コーニングインターナショナル株式会社
ライフサイエンス事業部**Corning® BioCoat® 製品のラベル仕様変更のご案内**

さて、この度 Corning BioCoat製品のラベル仕様が変更となりますことをご案内申し上げます。

変更前

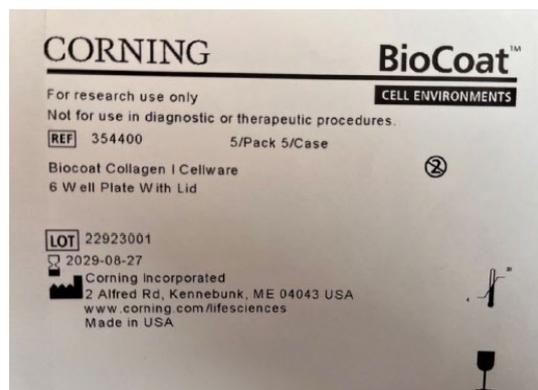
印刷システムのアップグレードにより、複数の製品番号が併記されるラベル仕様から、ひとつの製品番号のみが記載されるラベル仕様に変更になります。
